改善箇所説明図

**駆動バッテリー
コントロールモジュール**

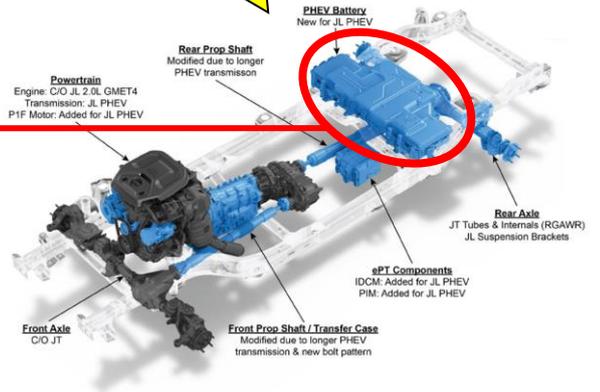
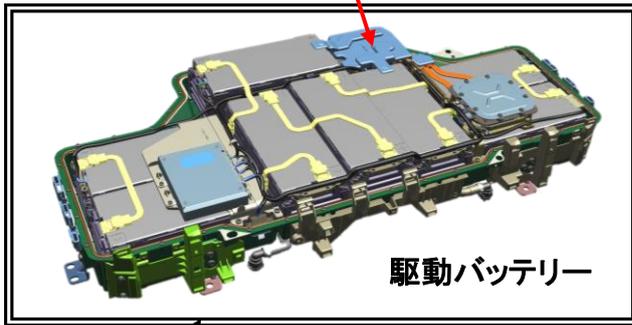
注: 対策を施す部位を示す

基準不適合部位

PHEV 仕様車の駆動バッテリーの一部において、バッテリーセルの内部不良があり、車両火災に至るおそれがある。

改善の内容

駆動用バッテリーを点検し、異常が検知された場合には駆動用バッテリーを良品に交換する。なお、バッテリー異常が検知されず、バッテリー交換しない場合には駆動用バッテリーモジュールの診断プログラムを更新する。
